**ТЕХНИЧЕСКИЙ КОМИТЕТ ПО СТАНДАРТИЗАЦИИ
ТК 506 «ИНЖЕНЕРНЫЕ ИЗЫСКАНИЯ И ГЕОТЕХНИКА»**

**ПРОТОКОЛ
заседания ТК 506 «Инженерные изыскания и геотехника»**

1. Не рекомендовать к утверждению Росстандартом проект национального стандарта ГОСТ Р «Инженерные изыскания. Геофизические исследования. Метод вертикального электрического зондирования» (шифр темы: 1.13.506-1.001.23).

2. Не рекомендовать к утверждению Росстандартом проект национального стандарта ГОСТ Р «Инженерные изыскания. Геофизические исследования. Метод электропрофилирования» (шифр темы: 1.13.506-1.002.23).

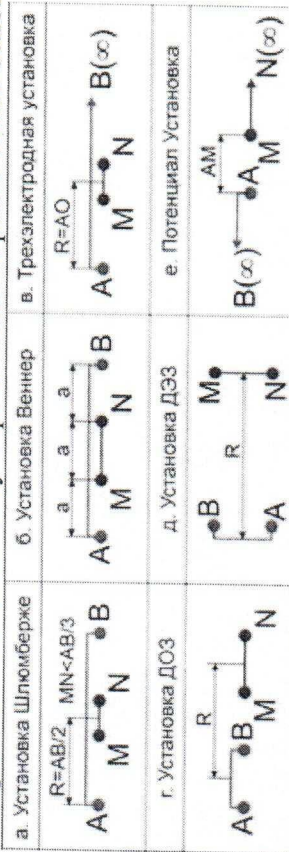
3. Рекомендуется Рисунок 1, изображающий схему четырехэлектродной установки Шлюмберже, заменить на схему перечисленных ранее типов основных установок ВЭЗ.

Рекомендуется дополнить замечанием о том, что в данном случае рассматривается последовательность сборки установки ВЭЗ на примере установки Шлюмберже, т.к. при выполнении дипольных зондирований и сама установка, и ее сборка будут отличаться.
